Dodatek č. 4 ke Smlouvě o dílo

"Sportovní hala Nová Paka - stavební práce"

DODATEK č.4

ZMĚNOVÝ LIST					ZL13	
Změna doby pronájmu mobilní kotelny						
Stavba:		Sportovní hala pro tělesnou výchovu Nová Paka				
Objekt:						
Předkládá:		VALC, s.r.o.			Datum: 9.20.2024	
Odesláno / předáno:		Přílohy / počet listů				
poštou		1) Položkový rozpočet změny			2 listů	
e-mailem		2) Projektové podklady			0 listů, výkresů	
osobně		3) Fotodokumentace a ostatní přílohy			0 listů	
1 Technický popis změny:

ZL14

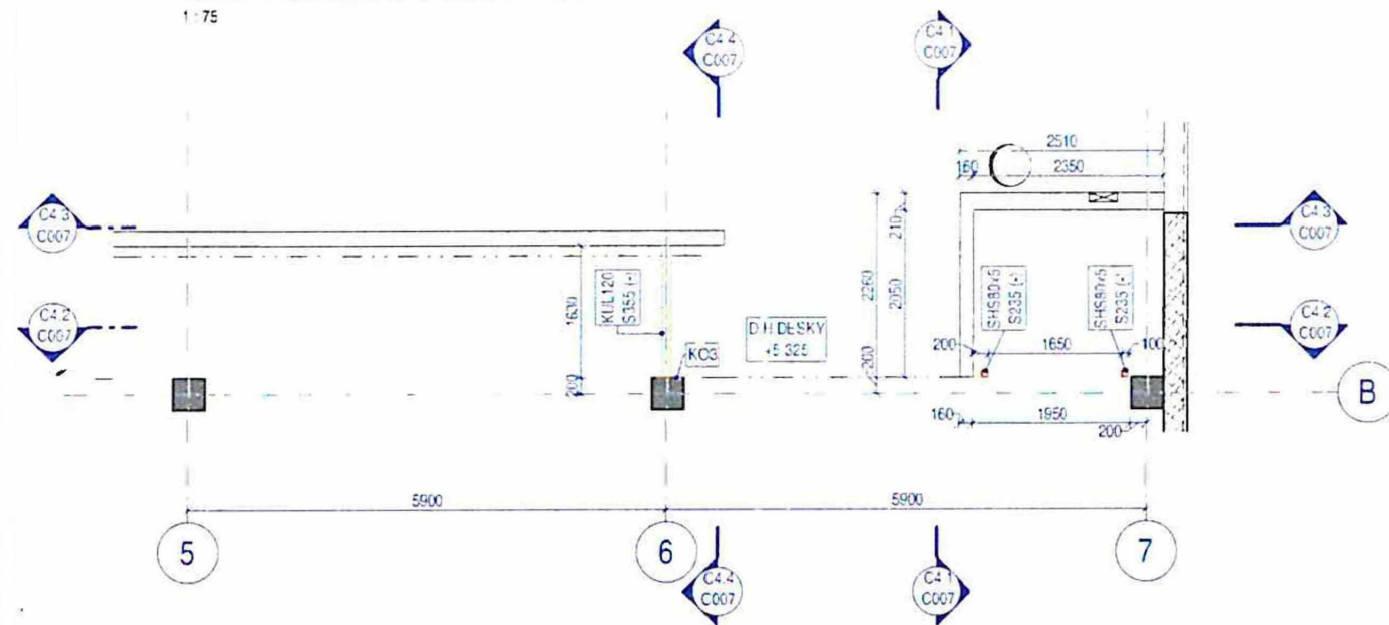
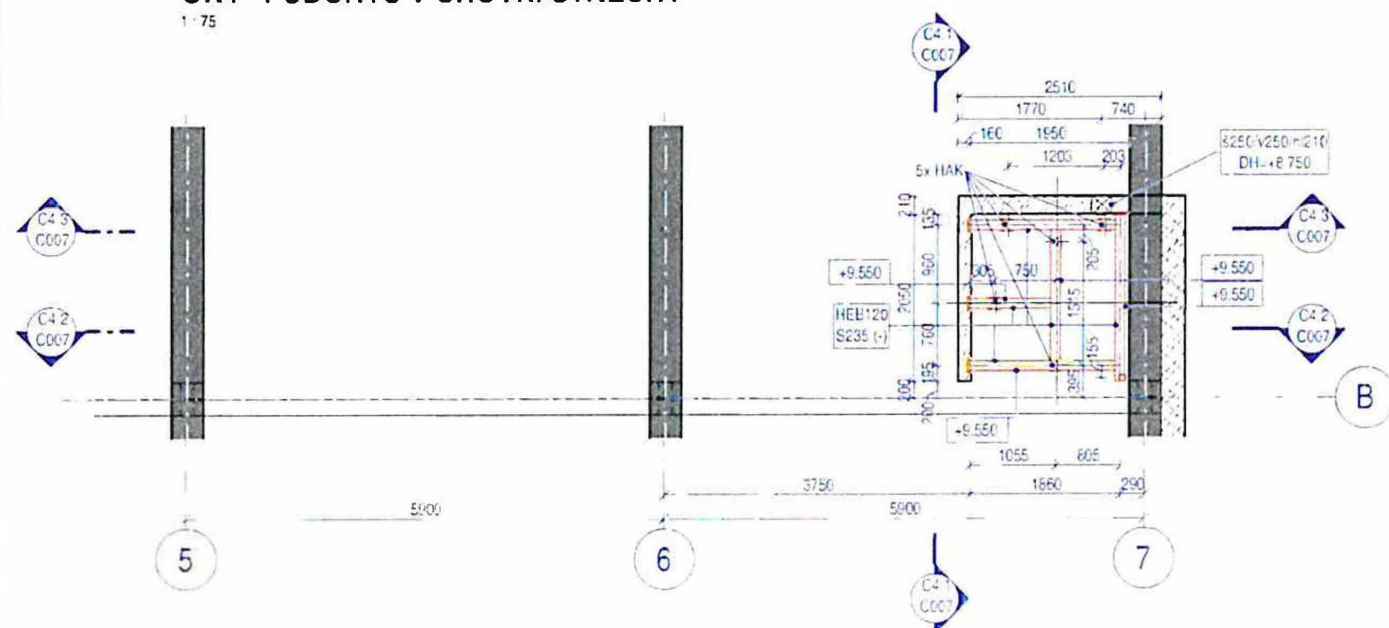
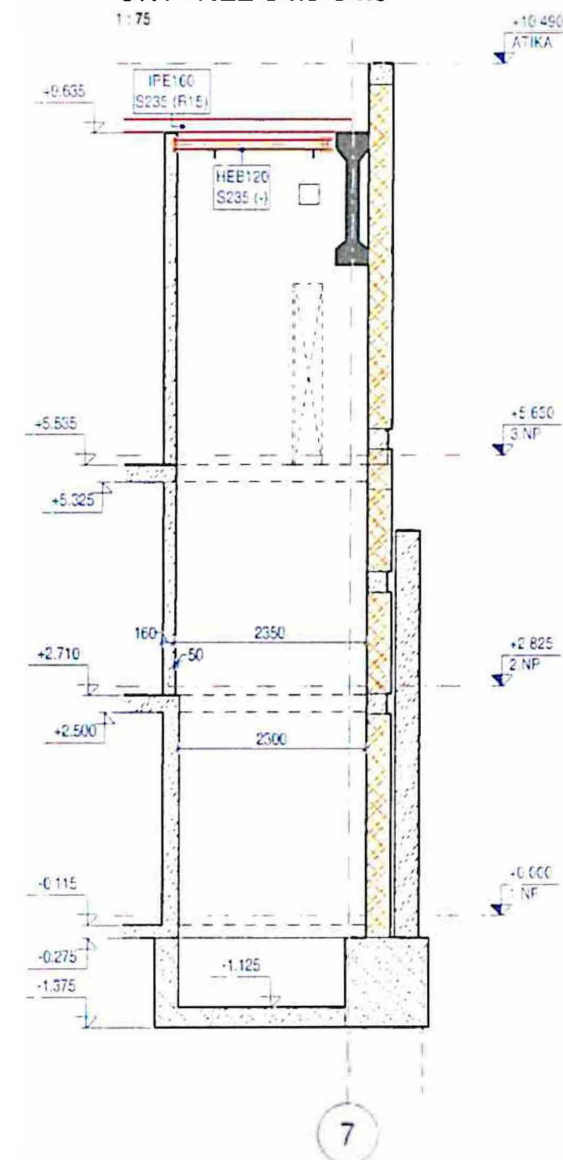
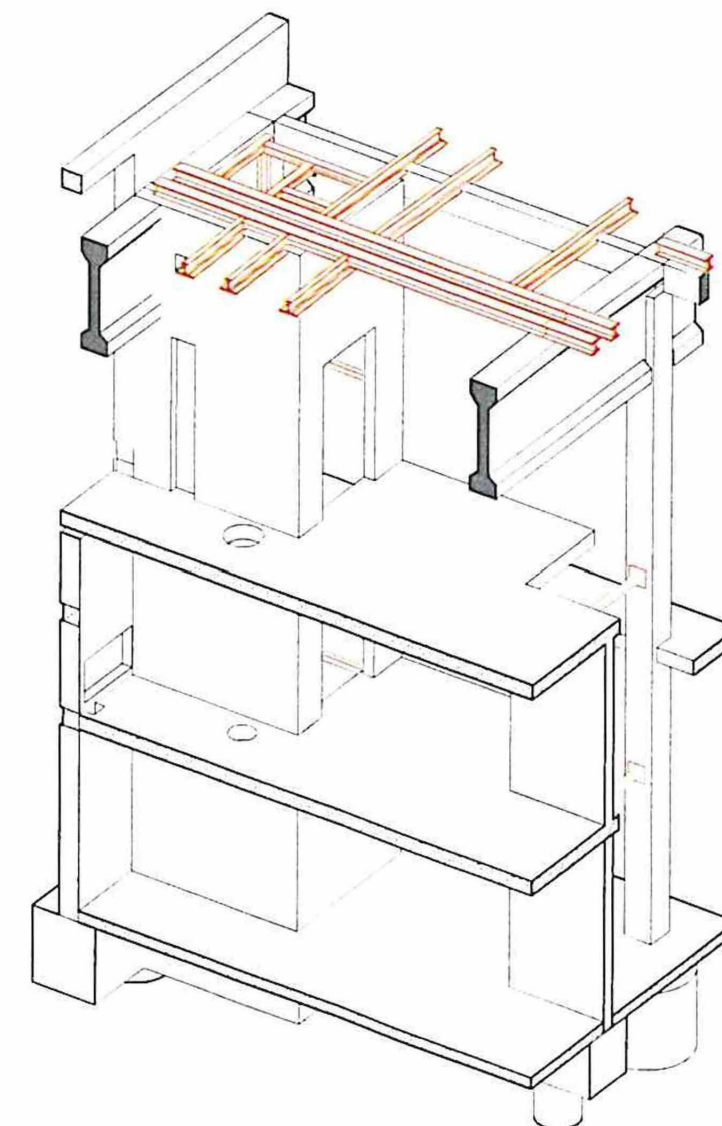
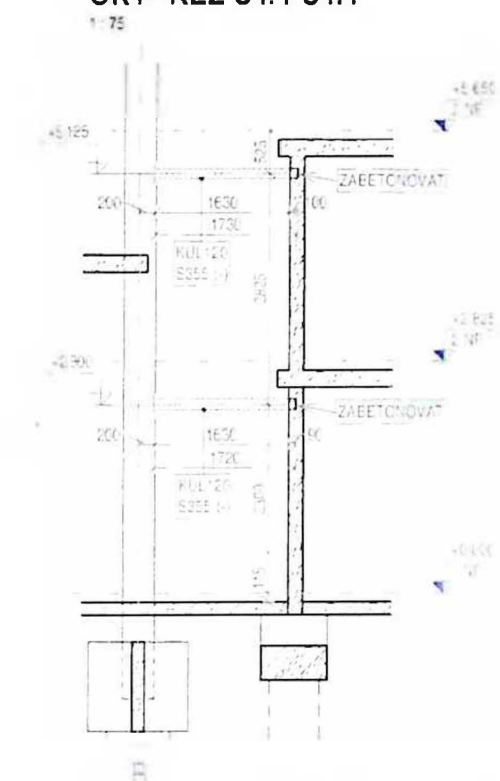
Provedení konstrukce šachty výtahu a strojního vybavení včetně velikosti kabiny výtahu dle projektové dokumentace zpracované v souladu s Vyhl. 398/2009 Sb. (bezbariérové užívání stavby) neřeší požadavky dle ČSN -EN 81-70 + A1 (přístupnost výtahů včetně osob s omezenou schopností pohybu a orientace) , tabulka 3.

Úprava rozměrů šachty a kabiny v souladu dle ČSN -EN 81-70 + A1 (přístupnost výtahů včetně osob s omezenou schopností pohybu a orientace) , tabulka 3.

Provedení v souladu s ČSN -EN 81-70 + A1 (přístupnost výtahů včetně osob s omezenou schopností pohybu a orientace) , tabulka 3.

3	R	OK4	OK4 kce výtahové šachty - ocel S235/S355 v povrchové úpravě, D+M dle popisu v PD	kg	909,000	87,80	79 810,20	SoD
			v.č. C007					
			S235					
			557		557,000			
			S355					
			352,0		352,000			
			Součet		909,000			
4	R	OK4	OK4 kce výtahové šachty - ocel S235/S355 v povrchové úpravě, D+M dle popisu v PD	kg	-563,000	87,80	-49 431,40	SoD
			v.č. C007					
			S235					
			-211,0		-211,000			
			S355					
			-352,0		-352,000			
			Součet		-563,000
